Austausch Tellerventil Zehnder STB-1-125 durch Zehnder ComfoValve Luna E

Übersicht Einstellpositionen

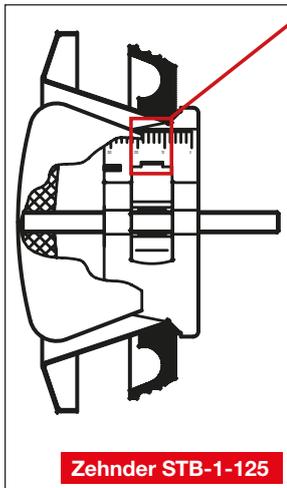
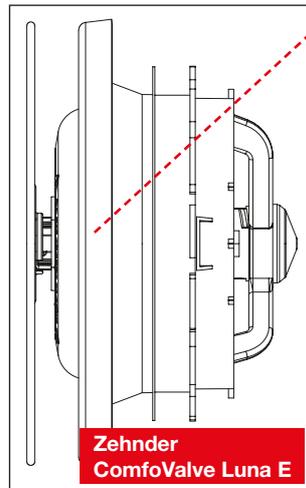
HINWEIS: Diese Tabelle soll als Hilfe bei der Voreinstellung der Ventile dienen, wenn das Tellerventil Zehnder STB-1-125 durch Abluft-Tellerventile Zehnder ComfoValve Luna E ersetzt wird. Die Tabelle basiert auf technischen Daten beider Ventiltypen und einer Positionsauswahl, bei der der Widerstand so konstant wie möglich bleibt. Damit ein Lüftungssystem optimal funktioniert, muss bei Änderungen am Verteilungssystem das gesamte System angepasst werden. Zehnder übernimmt keine Haftung für Schäden jeglicher Art, die sich aus dieser Tabelle und /oder deren Verwendung ergeben.

STB-1-125	Luna E Einstellpositionen												
	20 m³/h	25 m³/h	30 m³/h	35 m³/h	40 m³/h	45 m³/h	50 m³/h	55 m³/h	60 m³/h	65 m³/h	70 m³/h	75 m³/h	
S [mm] 5													
S [mm] 6													
S [mm] 7													
S [mm] 8	1,03												
S [mm] 9	1,05	1,04											
S [mm] 10	1,08	1,08	1,07	1,08									
S [mm] 11	1,09	1,10	1,09	1,10	1,09								
S [mm] 12	1,12	1,12	1,11	1,12	1,11	1,11							
S [mm] 13	1,13	1,14	1,13	1,14	1,13	1,13							
S [mm] 14	1,15	1,15	1,15	1,15	1,14	1,15							
S [mm] 15	1,17	1,16	1,16	1,17	1,16	1,16	1,16	1,16					
S [mm] 16	1,19	1,18	1,18	1,18	1,18	1,18	1,18	1,18	1,18				
S [mm] 17	1,21	1,20	1,21	1,21	1,21	1,21	1,21	1,20	1,20	1,20			
S [mm] 18	1,23	1,23	1,23	1,23	1,23	1,24	1,22	1,23	1,22	1,22	1,22		
S [mm] 19	1,25	1,24	1,25	1,25	1,25	1,25	1,24	1,24	1,23	1,23	1,23	1,23	
S [mm] 20	2,00	2,01	2,00	2,01	2,01	2,01	2,00	2,00	1,25	1,25	1,25	1,24	
S [mm] 21	2,02	2,04	2,03	2,02	2,02	2,03	2,02	2,02	2,02	2,02	2,02	2,02	2,02

S [mm] 22	2,07	2,07	2,06	2,04	2,04	2,06	2,05	2,04	2,04	2,04	2,04	2,04	2,04
S [mm] 23	2,07	2,08	2,08	2,07	2,07	2,08	2,07	2,07	2,07	2,07	2,07	2,07	2,07
S [mm] 24	2,10	2,08	2,08	2,10	2,08	2,10	2,08	2,09	2,08	2,08	2,08	2,08	2,08
S [mm] 25	2,10	2,10	2,10	2,09	2,10	2,11	2,11	2,10	2,09	2,11	2,10	2,10	2,10
S [mm] 26	2,15	2,15	2,12	2,13	2,12	2,12	2,12	2,13	2,12	2,13	2,13	2,12	2,12
S [mm] 27	2,20	2,18	2,17	2,14	2,14	2,16	2,15	2,14	2,15	2,17	2,14	2,15	2,15
S [mm] 28	2,20	2,18	2,17	2,17	2,17	2,17	2,17	2,18	2,17	2,18	2,18	2,17	2,17
S [mm] 29	2,20	2,18	2,20	2,17	2,17	2,17	2,18	2,18	2,18	2,19	2,19	2,19	2,19
S [mm] 30	2,20	2,18	2,20	2,18	2,20	2,19	2,20	2,19	2,20	2,20	2,20	2,20	2,20
